SERVICE INFO – INA 0187

Zmiana na elastyczny pasek osprzętu

Silnik: F1AE

Foto 1: Układ paska osprzętu z napinaczem w pojazdach do nr silnika 0113089

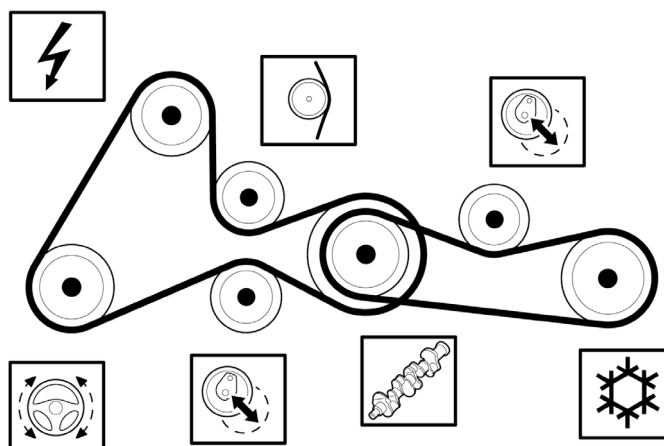
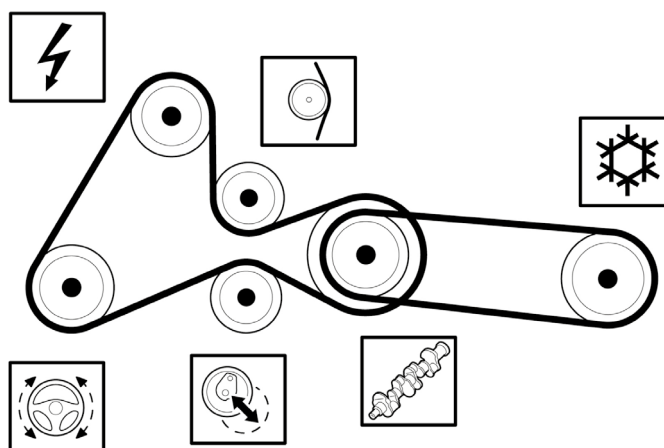
Wymienieni powyżej producenci pojazdów do napędu kompresora klimatyzacji stosują elastyczny pasek osprzętu od nr silnika 0113090. Wcześniej stosowany napinacz paska osprzętu nie jest więc wymagany.

W pojazdach do nr silnika 0113089 można w ramach dodatkowej naprawy również zastosować elastyczny pasek FB4EPK903. W takim przypadku montaż napinacza jest zbędny.

Elastyczny pasek spełnia specyfikacje techniczne i może być montowany również w samochodach do nr silnika 0113089. Od momentu zamiany paska na typ elastyczny, montaż napinacza jest zbędny, bez względu na okoliczności.
